# (仮称) 横浜市中区海岸通り計画 A-1地区 都市美対策審議会 報告資料

横浜市都市美対策審査会景観審査部会  
2023. 6. 30

## 1. 審議会指摘事項及び対応

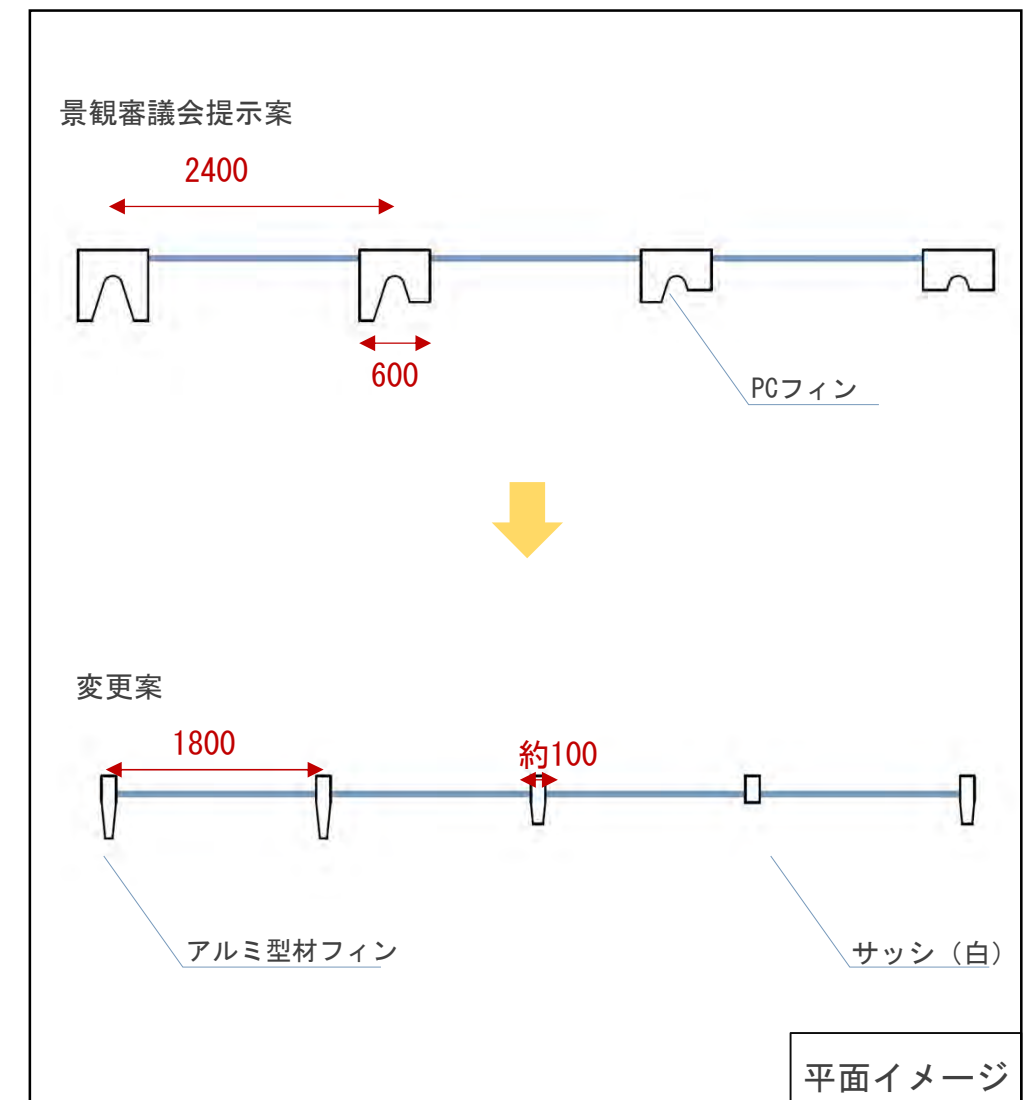
- ① 全体の印象について、できる限り透明感を出し、軽やかな印象が必要ではないか
- ② 縦リブについて、明度や反射を抑えるなど、存在感が出ない工夫が必要ではないか
- ③ 高層部横フィンについて、強調され過ぎている、もう少し軽やかにした方が良いのではないか
- ④ リブの下端について、ガタガタしている部分を整理するべきではないか
- ⑤ 歴史的建造物のコーニスラインの受け方について、もう少しシンプルにするなど工夫が必要ではないか

それを下から見たときに、15ページとか見ると、波打つところのへりだけがちょろちょろっと見えていたりとか、フレームのところを見ると何かガタガタして歯並びが悪い感じが見えたりとか、それが気になっちゃってしょうがないというか。その揺らぎというのはすごく分かるのですが、エッジの部分とか、下のちょうどピロティーになっているところとの関係とか、縦線を強調すると当然下の横側の線と合わなくなってくるとか、ちょっと難しいところがすごくあるなという。それと、隣の歴史的建造物の、コーニスのラインを通していただいている部分はへこませるような状態でいって、それは一つあると思ったのですが、もう少し逆にシンプルにしちゃっても、いろいろ考えた結果、何か違和感の部分が、この前は逆に何もなかったからすっといっちゃったのですが、ちょっとその部分の違和感を感じました。特に隣が石造りで、かなり歴史的様式を持った建物で重いじゃないですか。隣にあるので高さとかをそろえていただいているというのはよく分かるのですが、その部分はすごく難しいところだなと思いました。色彩とか材質感とか、それもいろいろ、特にピロティーのほうで見える部分とか柱の部分とか、そここのところもそろえましたということだけではない感じかなと。よく見ると、上のラインはそろっていますが、柱頭の横の、要はドーリア式というのですか、その柱の柱頭の高さが軒下なのかなと思ったのですが、そこはちょっと違っているんですね。今それよりも低い、高いのですか。

歴史的建造物の横浜郵船ビルは重要な建物ですので、これを一体的に考えてこの計画を見てみると、歴史的建造物のほうは低い建物ですから、コーニスとそろえるという、その考え方はいいと思いますが、もし横浜郵船ビルとの一体性というか連続性を強調するならば、高層の建物はやはり縦方向を、横方向はあまり強調しないで、そこは線一本だけというかそういう感じにしたほうが、隣の歴史的建造物との連続性ははっきり出ると思うのです。高層ビルの横方向はとにかく強調しないで、縦線を強調して、県警さんのデザインを意識されているということなので横方向もある程度分節的にしたのかもしれませんが、このデザインだとせつかく残していただけるという横浜郵船ビルとの一体感とか連続性というか、横浜郵船ビルのよさが伝わってこないかなと思って、そこがちょっと心配です。

| ① 全体の印象について、できる限り透明感を出し、軽やかな印象が必要ではないか           | ➡ | ① 縦リブを細くし、ガラス面を広くすることで、透明感と軽やかさを感じるデザインに修正                                      |
| ② 縦リブについて、明度や反射を抑えるなど、存在感が出ない工夫が必要ではないか          | ➡ | ② 縦リブを細くし出幅を小さくすることで、リブの存在感の軽減を図りながら、リブの本数を増やすことで圧迫感を減じる変化のある外観デザインを継続          |
| ③ 高層部横フィンについて、強調され過ぎている、もう少し軽やかにした方が良いのではないか     | ➡ | ③ 高層部横フィンを細く、出幅を小さくすることで、縦リブを邪魔しない軽やかな表情線に修正                                    |
| ④ リブの下端について、ガタガタしている部分を整理すべきではないか                | ➡ | ④ リブの下端について、リブの出幅に合わせたデザインに修正   |
| ⑤ 歴史的建造物のコーニスラインの受け方について、もう少しシンプルにするなど工夫が必要ではないか | ➡ | ⑤ 凹みややめ横フィンを追加することで、シンプルかつ明確にコーニスラインを受けるデザインに修正。2段目のラインについても連続性がわかるよう軽やかなラインに修正 |

1. 審議会指摘事項及び対応 ①外装変更

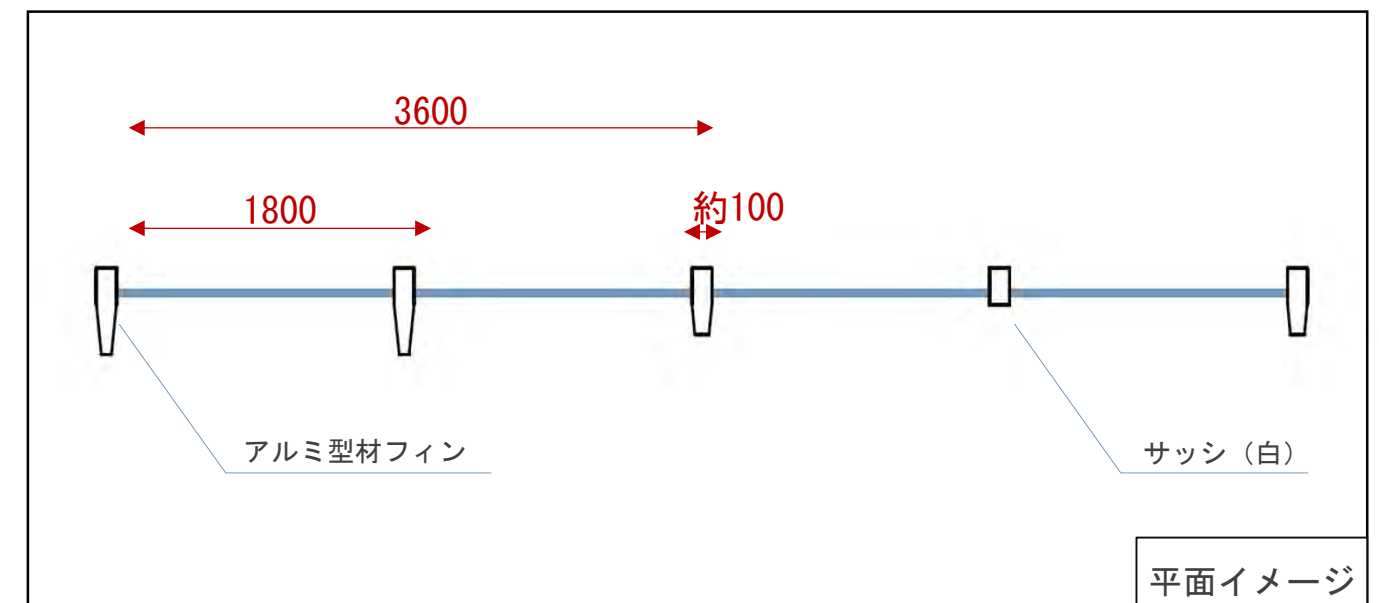
1点目は、遠景（高層部）について。隣接敷地も含めて考えると、やはり大きなボリュームが壁状に並んでいくことになるので、できる限り透明感を出して存在感を減じていくことが求められるように思います。その意味では、リブについても少し明度を下げて、反射の度合いを下げながら、できるだけ存在感が出ないような工夫が要るかもしれません。

- ・PC等で検討していた従前案に比較し、透明感のあるガラス面を増やし軽やかなフィンを用いて、ゆらぎを確保しつつ、歴史的建造物の背景となる外装とします。
- ・縦りブの本数を増やすことで繊細な変化を実現し、圧迫感をより減じています。

・立面図 高層部ゆらぎの様子

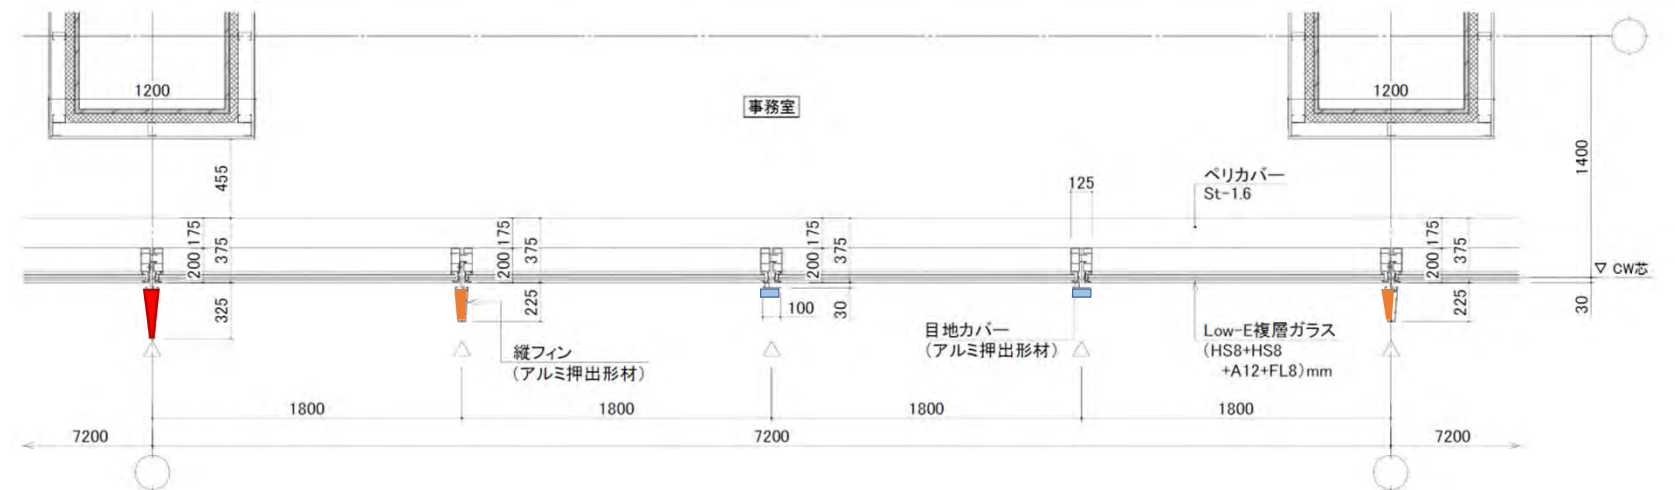
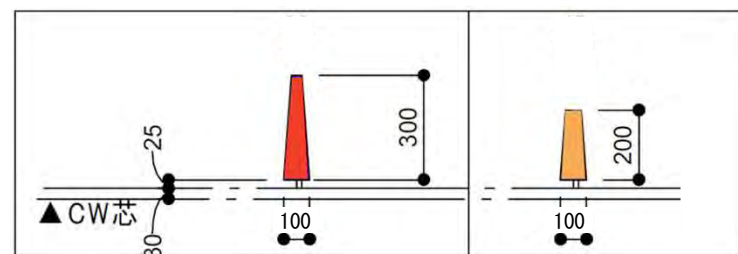
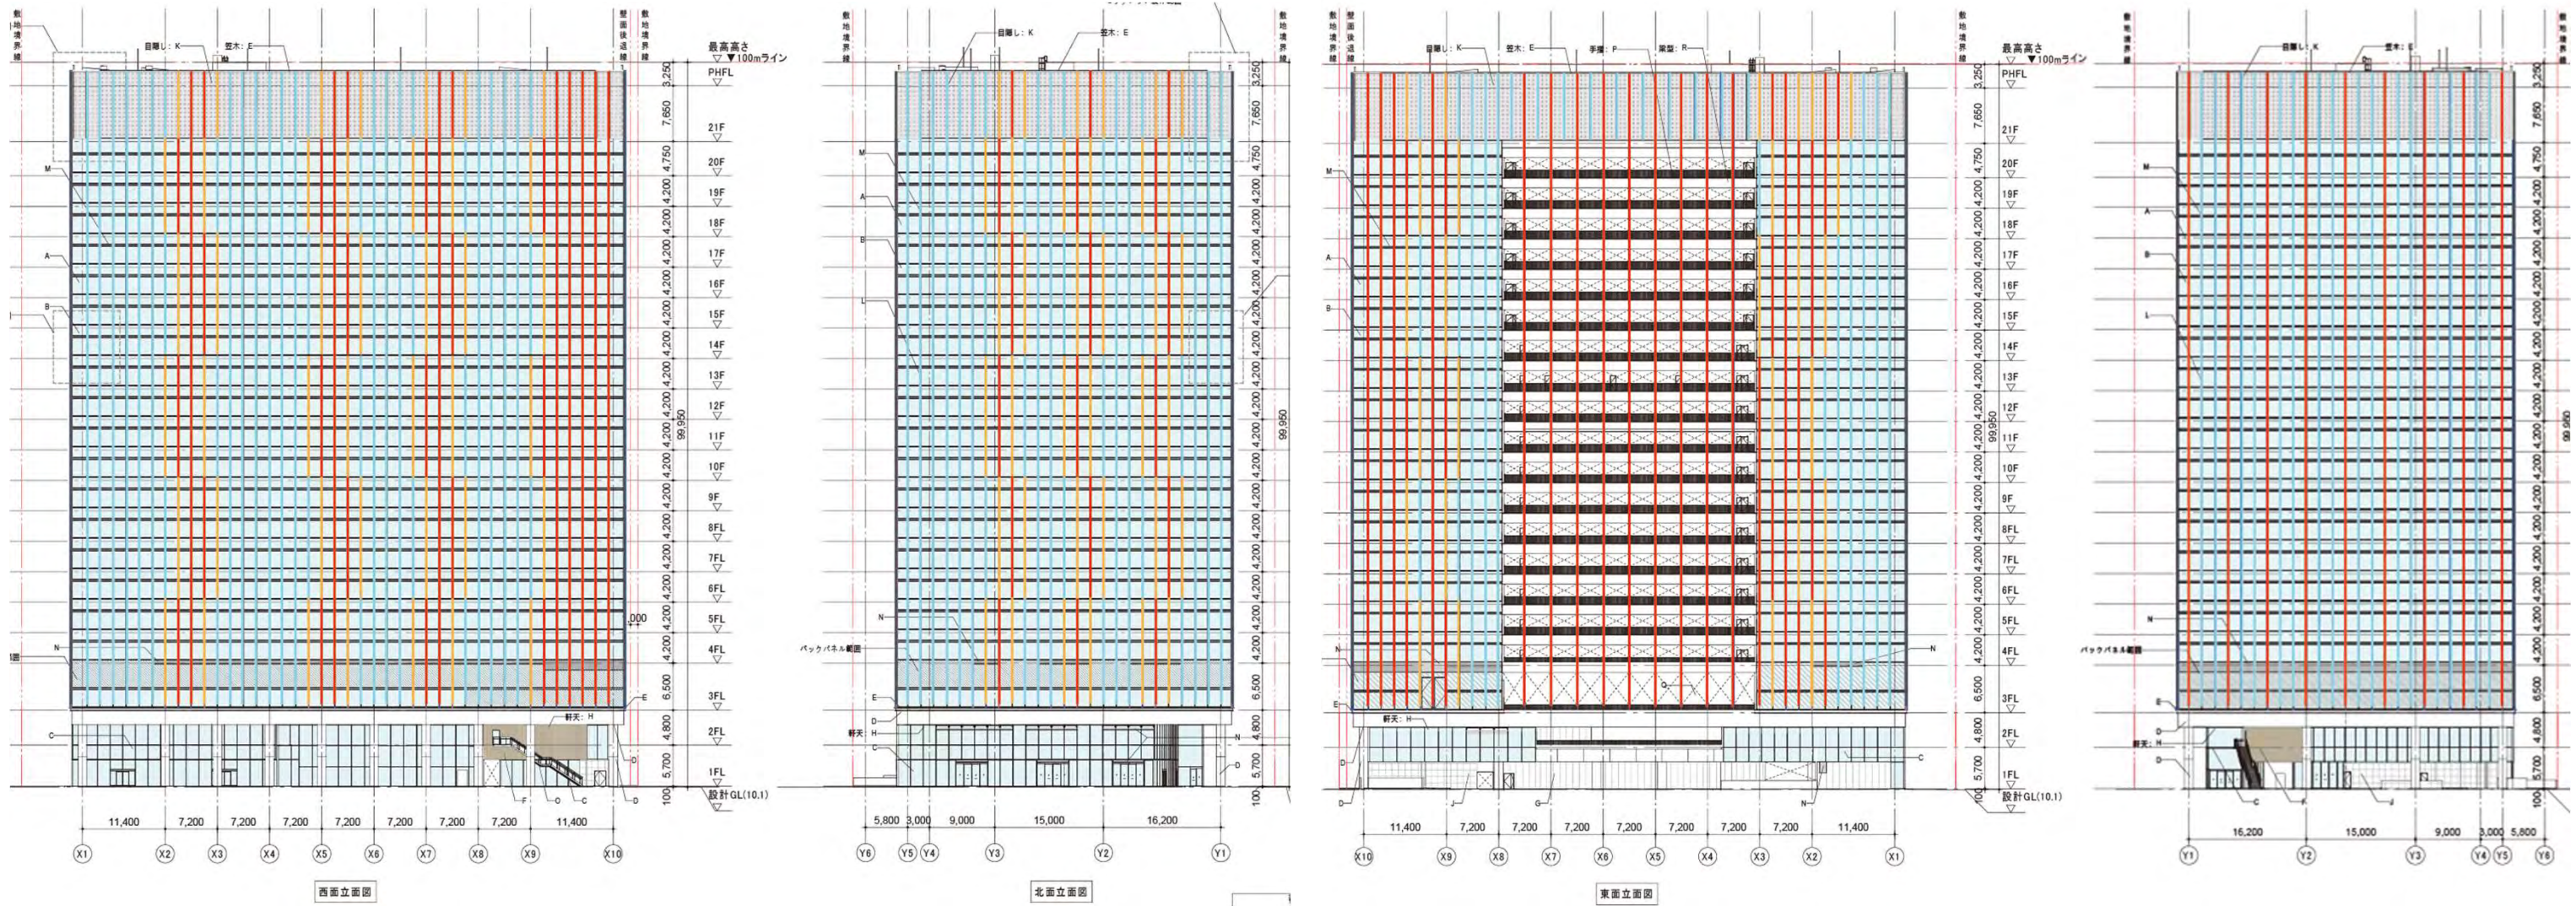
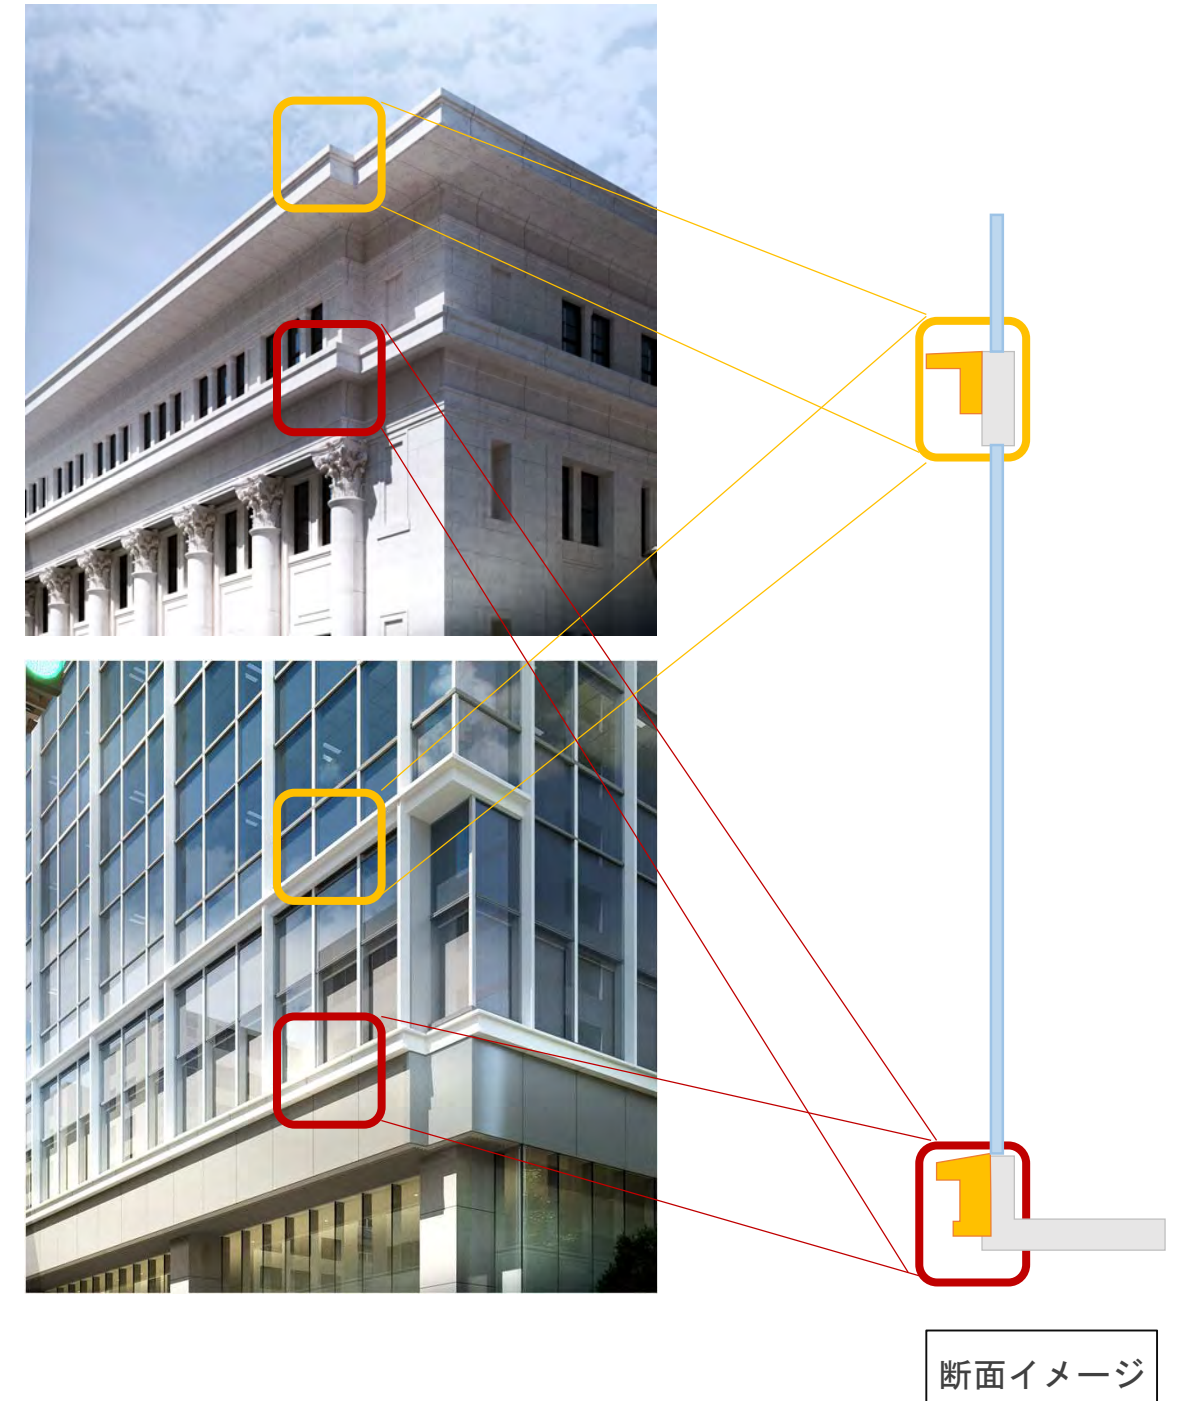
野原委員からのご意見もありましたが、ほかにご意見ありますでしょうか。ファサードの問題で、この新しいファサード案というのは横のリブが少し強調され過ぎているのではないかと、もう少し軽やかにしていったほうが歴史的建造物も生きてくるのではないかとという雰囲気、そのつくり方について加茂委員からのご提案などもあったりしましたので、その辺について今後進めていただければと思います。よく考えますと、赤レンガ倉庫の方向から見ますと、今、合同庁舎ができていますよね。基本31メートル、一部45メートルまでと。あれが新港地区の色彩ということでれんが色を基調にしてやっています、それが割と横長に、3つぐらいに分節しているのですが、その背景に出てくるということで、そういう意味でもあまり、赤レンガ倉庫から見たときの緩やかな背景にもなるので、軽やかになったほうがかえっていいかなというふうにも感じますので、各委員からのご指摘も踏まえて検討いただければと思います。

フィンについて・・・3種類の異なるフィンを取付け、ゆらぎを表現します。

- ・歴史的建造物である横浜郵船ビルの**印象的な角面**を低層位置で継承するデザインとしています。
- ・歴史的建造物の**屋階における3枚毎の割付**を踏襲し、縦フィンの位置を検討いたします。
- ・**コーニスラインの形状を継承**しつつ、調和する南側立面を形成します。

- ・ 継承したコーニス及び柱型に照明を当てることで街並みの一体性を高め、連続性のある景観に寄与する計画とします。

プロムナードイメージ（変更案）

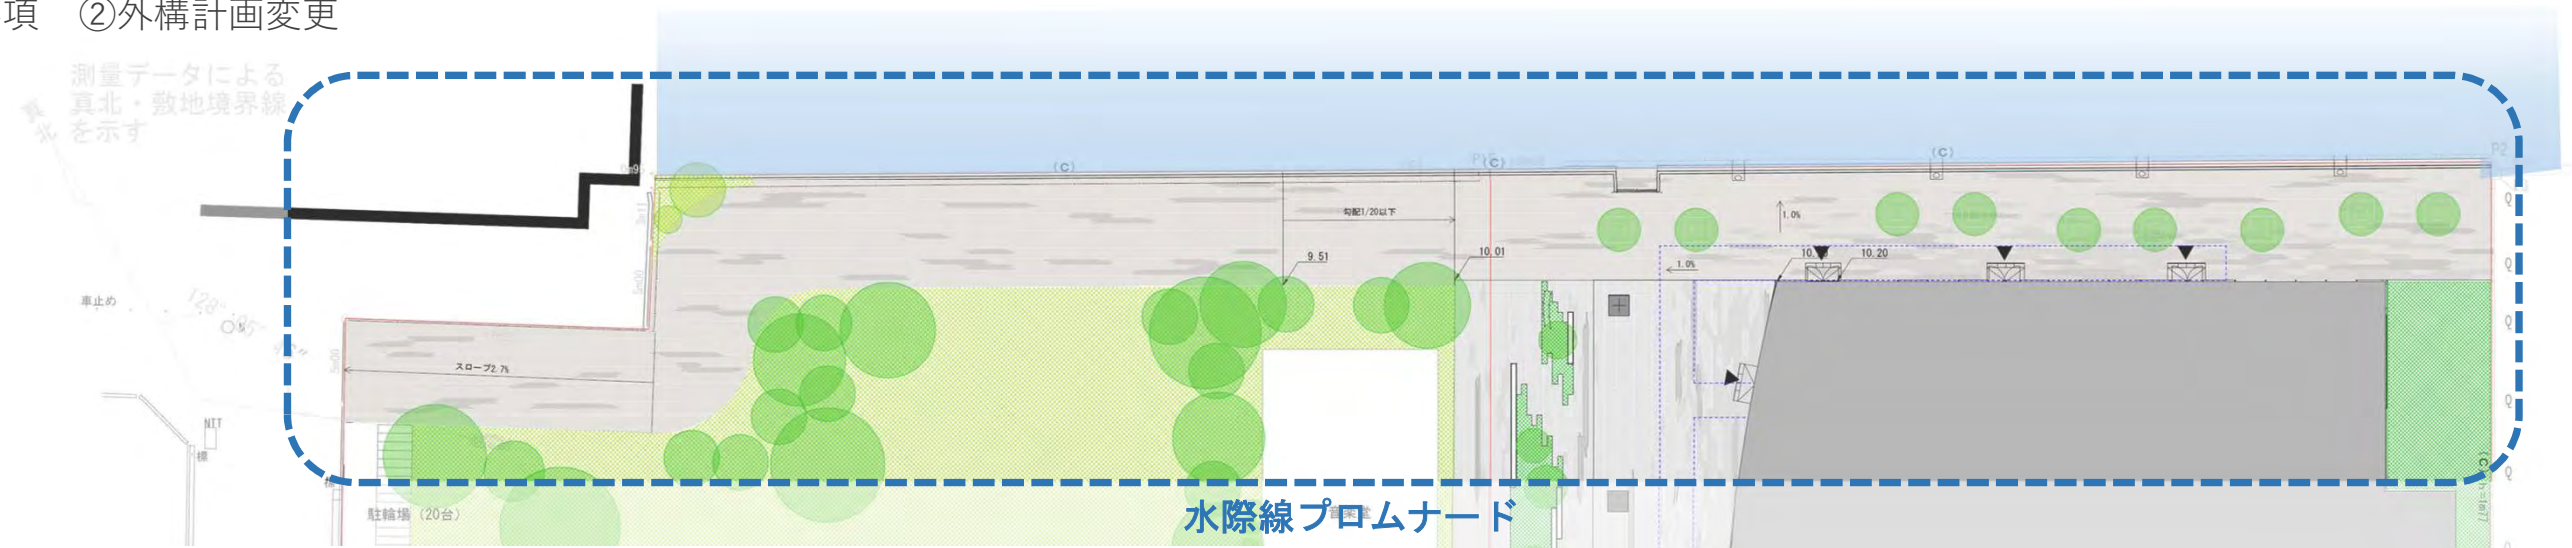
2点目、海岸通りのにぎわい形成について。海岸通り沿いはどうしても海側に建築物が連続することから、海が見えにくく、かつ、やや暗い通りとなる印象が高いため、海岸通り沿いについてもできる限りにぎわいや快適性を向上できるような工夫をお願いできればと思います。また、その意味では、海岸通りと海をつなぐプロムナードは非常に重要になりますので、視線を奥に誘導し、手前は開放的にして入りやすくし、できる限り海を感じさせるようなデザイン、植栽等の工夫をお願いできればと思います。

- 建築や隣接街区と一体感のあるランドスケープ
  - 建築デザインと同じ直線形状を主体としたゆらぎを用い建築デザインと調和するとともに、水際線を予感させるランドスケープとします。
  - 建築ファサードのフィンの様に細い矩形形状の舗装材を用います。
  - 水際線へつながるプロムナードは舗装パターンと植栽帯の形状でゆらぎを表現するとともに、来街者や隣接街区の利用者を水際へ導きます。
  - 直線形状にすることで隣接街区とのつながりがスムーズになり、プロムナードと広場との空間の連続性が生まれます。
- 歴建と新築高層棟をつなぐ、品格ある施設のデザイン
  - 自然素材の質感が残る舗装材を用います。
  - プロムナードの舗装材は明るい色調の舗装を基調とし、水際線に向かう賑わいを創出します。
  - プロムナードの植栽帯に付属させたベンチは、波を表現するとともに、点在する滞留空間が人々を水際線へ誘います。
